Brněnské komunikace a.s.

„Výstavba Janáčkova kulturního centra v Brně“

VYSVĚTLENÍ, ZMĚNA NEBO DOPLNĚNÍ ZADÁVACÍ DOKUMENTACE

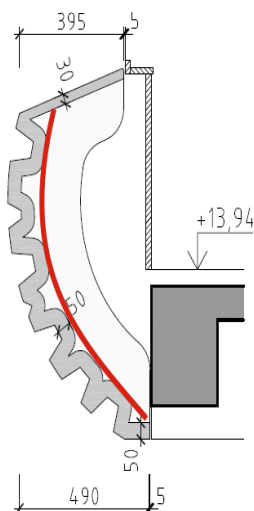
Je možné realizovat betonové skořepiny, u kterých je předpokládáno využití 3D tisku betonu, alternativně také jinou technologií?

U betonových předprsní balkonů se ukázaly technické limity, zejména co se týče rubové strany výrobku a dodržení předepsané tloušťky (viz odpověď č. 4). Jiná technologická alternativa tedy není známa (a proto není ani připuštěna).

D.1.1806b obsahuje pro Z40 detail (viz obr)

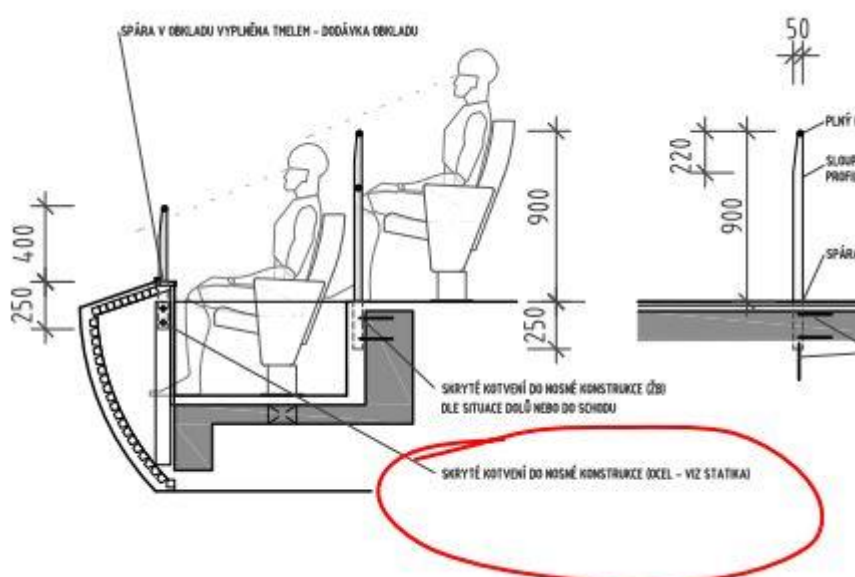
Žádáme o vysvětlení, kde je v rámci „OCEL STATIKA“ vykázána uvedená „NOSNÁ KONSTRUKCE“

Zadavatel uvádí, že ocelová konstrukce je vykázána ve výkresech tvarů pro 3, 4 a 5.NP (*D.1.2.A.11, D.1.2.A.13 a D.1.2.A.15*) – viz. schéma kotvení akustických panelů nad rozpiskou.

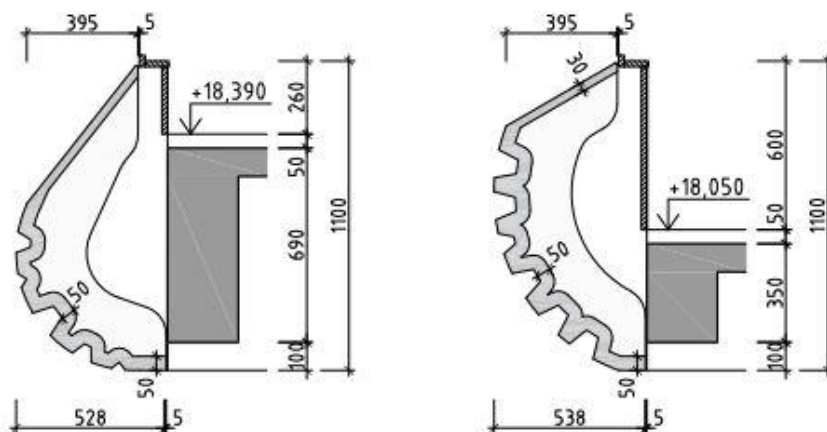
Z/P2.03	Terč pro vymezení dráhy ALU odlitek atyp, vč. formy, vč. kotvení, doplňků a povrch. ú. D+M, podrobněji viz výpis zámečnických výrobků D.1.1.806a	kus	40,00000
Z/P3.03	Terč pro vymezení dráhy ALU odlitek atyp, vč. formy, vč. kotvení, doplňků a povrch. ú. D+M, podrobněji viz výpis zámečnických výrobků D.1.1.806a	kus	40,00000

Text položky odkazuje na D11806a, nicméně popis zde není už vůbec žádný. Žádáme o grafickou přílohu prvku nebo potvrzení, že se jedná v obou případech o prvek dle D11634.
